DUOMO, P.ZZA

0950

Descrizione prestazionale dell'intervento

Foto del rilievo

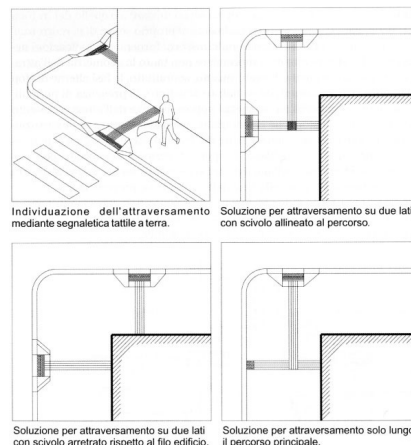
Criticità

Inadeguatezza di segnalazione tattile per non vedenti

Intercettazione dell'attraversamento pedonale attraverso la **collocazione di adeguata segnaletica tattile sul marciapiede**.
Se non vi è semaforo, sarà sufficiente sbarrare il marciapiede, all'altezza del centro della zona zebra, con il Codice di DIREZIONE RETTILINEA che terminerà 40 cm prima del confine fra scivolo e zona carrabile con il Codice di PERICOLO VALICABILE che deve coprire tutta la luce dello scivolo.

Materiale suggerito: **Tipo LogesVetEvolution**
